品番	HH09008S	品名	カバー	1 / 3
----	----------	----	-----	-------

衛生陶器補修品互換性情報

No. E0026

件名 タンク整流ジャバラについて

タンクふた底の違い

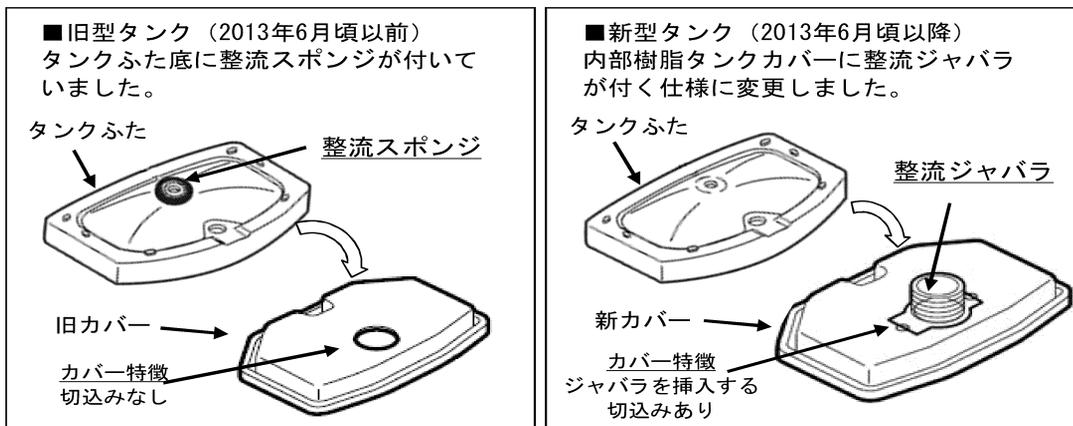
■対象製品のタンクふたには、ふた底に整流スポンジが付いているものと、付いていないものがあります。2013年6月頃から順次整流ジャバラ式に切り替えられています。
(新旧でカバー形状は異なりますが、整流ジャバラのみの取り替えは可能です)

- 現行製品は整流ジャバラ式に切り替わっていますので、整流スポンジは付いていません。
- 現在のタンクふた、陶器タンク式、内部樹脂タンク式、内部樹脂カバーのみの補修品には、整流ジャバラが付いていますので、補修の際、タンクふた底に整流スポンジが付いている場合は、はがして整流ジャバラ式に切り替えてください。
- 整流スポンジを付けたまま整流ジャバラ仕様のカバーを付けると、ふたが浮いてがたつきや漏水の原因となりますので、必ず整流スポンジは、はがしてください。
- 既に整流ジャバラが付いている製品に対して、補修品を手配すると整流ジャバラがだぶる場合があります。その場合は破棄ください。
